泊発電所 3 号炉  
設置許可基準規則への適合状況について  
第 6 条  
外部からの衝撃による損傷の防止（その他外部事象）  
（審査会合における指摘事項回答）

令和 5 年 4 月 27 日  
北海道電力株式会社

# 1. 審査会合指摘事項に対する回答

## 【指摘事項（2023年3月30日 第1130回審査会合）】

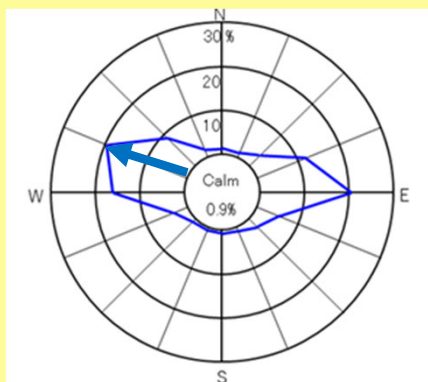
寿都特別地域気象観測所の移転前の記録については、地形的な要因により局地的な強風の影響を受けやすい場所に設置されていた時の記録であることから、設計基準の設定に当たっては、現在の観測所での記録を採用するとしている。そのため、移転前の記録を除くことの妥当性について説明すること。妥当性の説明に当たっては、近隣の観測所での観測記録と泊発電所での観測記録との風向等の類似性も考慮して説明すること。

- 移転前の寿都特別地域気象観測所は地形的要因による局地的強風（寿都だし）の影響を受けやすい沿岸部に位置していたこともあり、移転前の寿都特別地域気象観測所における最大風速（49.8m/s）と移転後の最大風速（20.3m/s）を比較すると、移転前の最大風速は突出して大きい。
- 一方、移転前の寿都特別地域気象観測所における風向と泊発電所の風向を比較すると、類似の傾向は見られない。

➤ 寿都特別地域気象観測所は南南東の強風が多いのに対して、泊発電所は西寄りの風がほとんどである。

- 以上のことから、泊発電所における設計基準風速の設定に当たって、移転前の寿都特別地域気象観測所の記録は参照に適さず、これを除くことは妥当と判断した。
